改善箇所説明図 ②

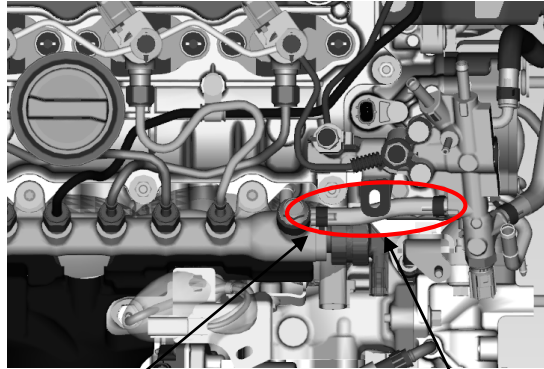
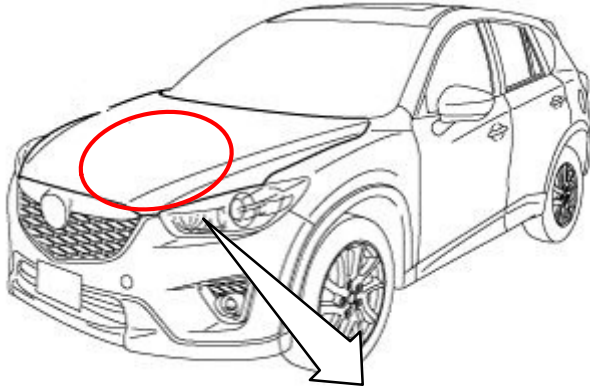
基準不適合発生箇所

燃料リターンホース

ディーゼルエンジンにおいて、整備作業時の燃料リターンホースの取扱いが不明確なため、当該ホースに係わる作業時に交換されなかった場合、ホース取付部のシール性低下やホース内部に亀裂が入ることがある。そのため、そのまま使用を続けると、ホース取付部や亀裂部から燃料が漏れるおそれがある。

全車両、燃料リターンホースを改良品と交換する。

識別：左リヤ・ドア・ロア・ヒンジ取付ボルト(上側)の頭に白ペンを塗布する。
